EVALUACIÓN CUALITATIVA DE LA CALIDAD SISMO-RESISTENTE, ACCESIBILIDAD, UBICACIÓN Y FUNCIONALIDAD DE LOS NUEVOS PLANTELES ESCOLARES

EVALUACIÓN CUALITATIVA DE LA CALIDAD SISMO-RESISTENTE, ACCESIBILIDAD, UBICACIÓN Y FUNCIONALIDAD DE LOS NUEVOS PLANTELES ESCOLARES

LEONARDO REYES MADERA
INGENIERO SISMO-RESISTENTE / COORDINADOR

SANTO DOMINGO,
25 DE AGOSTO 2015

Escuelas visitadas en Provincia Espalliat

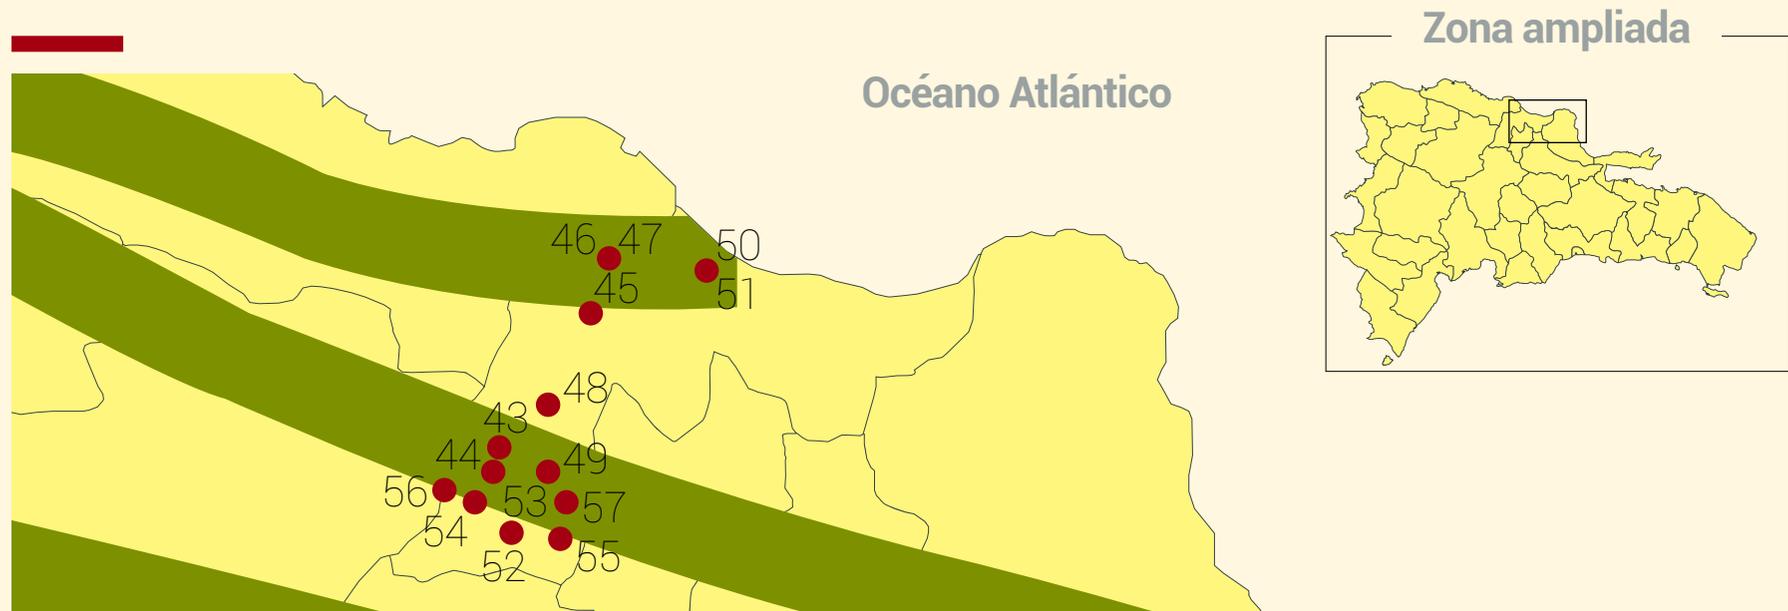
Las franjas verdes definen la zona de influencia de las fallas activas en las que se espera un terremoto entre 7.5 y 8 en la escala de richter

La situación mas preocupante se presenta en la ubicación de estas nuevas escuelas en las que de las 15 visitadas en la Provincia Espalliat, 10 de ellas están ubicadas sobre las fallas tectónicas y su estructura no está calculada para resistir estos niveles de fuerzas sísmicas. En tal sentido deben ser reforzadas.

Escuela Básica Anibal Medina Díaz (En construcción)

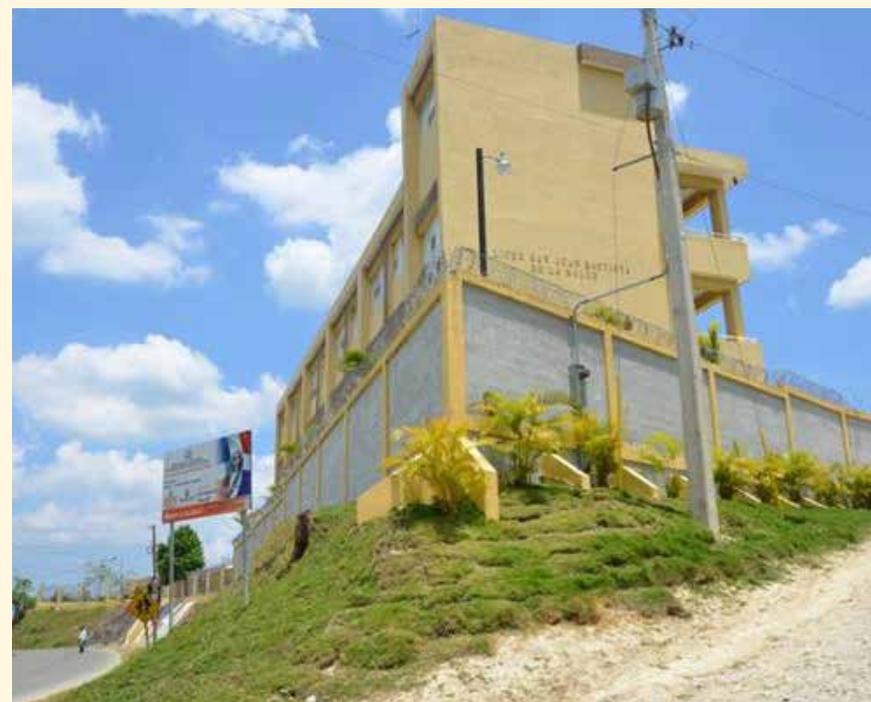
ESTRUCTURA: Faltan estribos de confinamiento en columnas y calidad del concreto deficiente.

POLITECNICO MOCA I

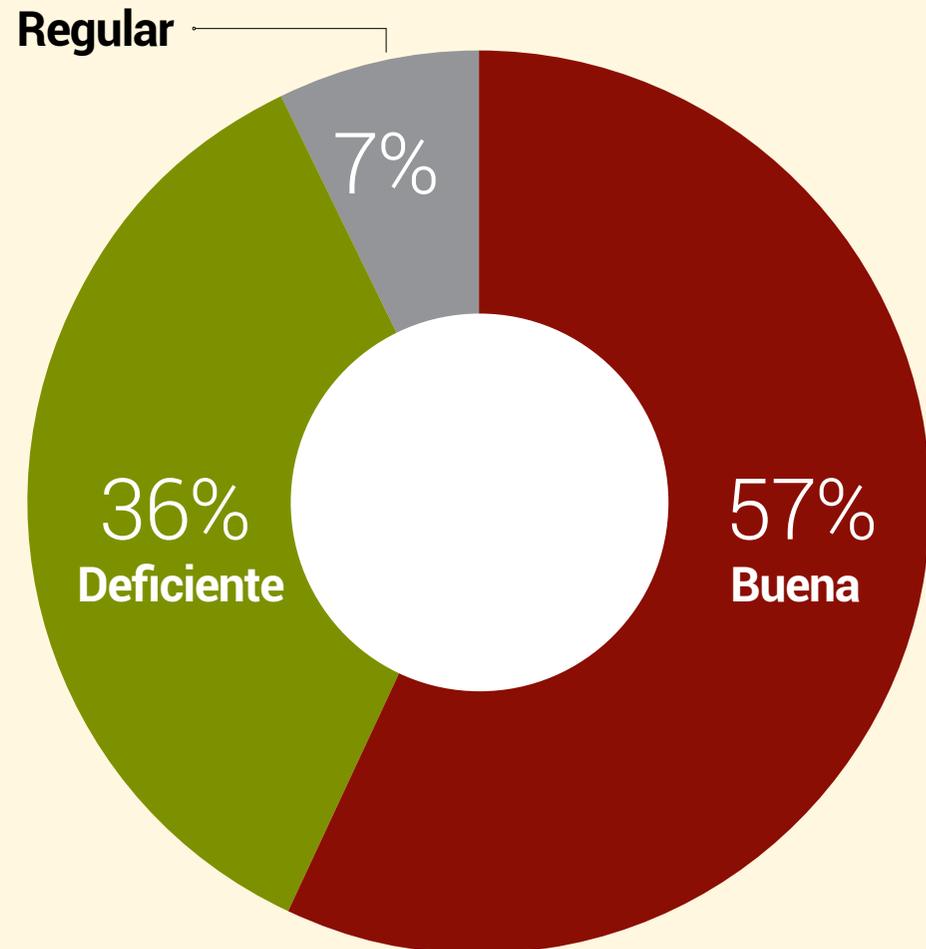
Falta de estribos para el amarre
del acero vertical

Falta de estribos en el acero vertical
de los muros de concreto

ESCUELA BÁSICA MARAÑÓN 1

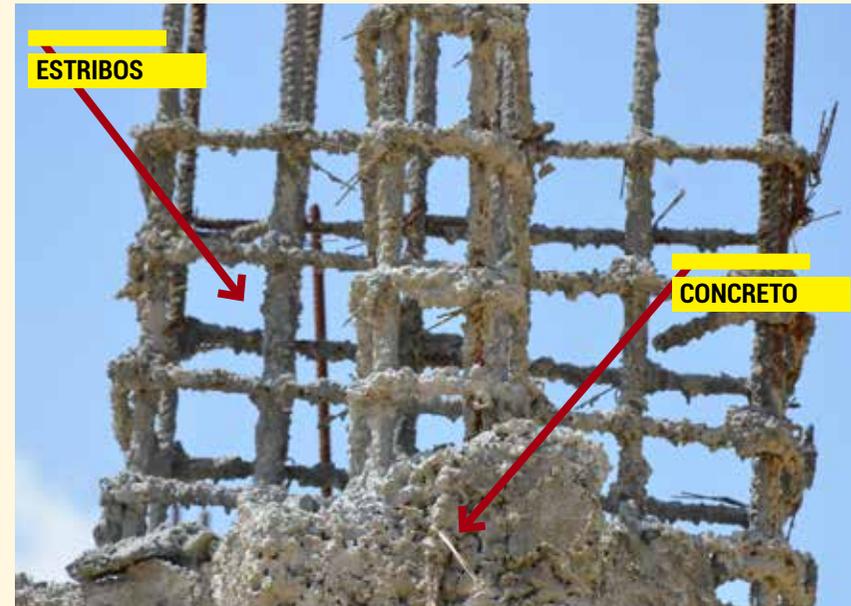
Pobre calidad del concreto y falta de continuidad en las columnas

Inclinación inaceptable sísmicamente de una de las columnas del segundo piso (este se repite en un 90% de ellas)

POLITECNICO MADRE RAFAELA IBARRA

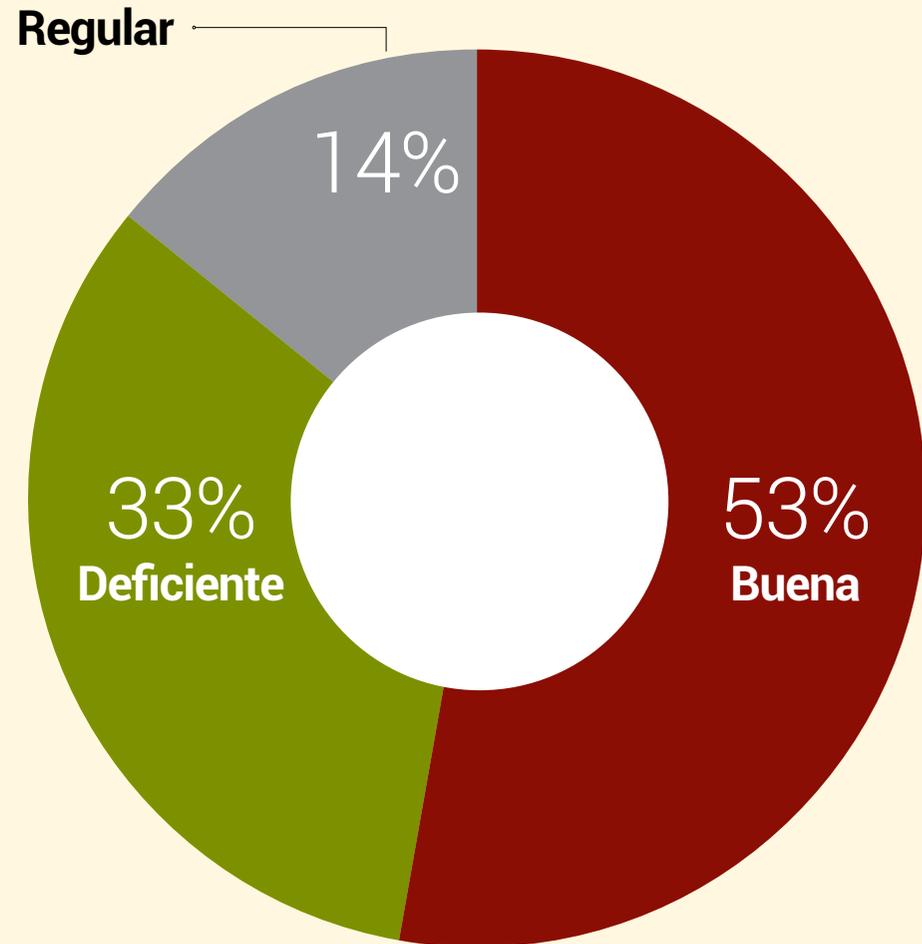
No hay continuidad en algunos ejes
resistentes a los terremotos

Calidad deficiente del concreto
y ausencia de vibrado
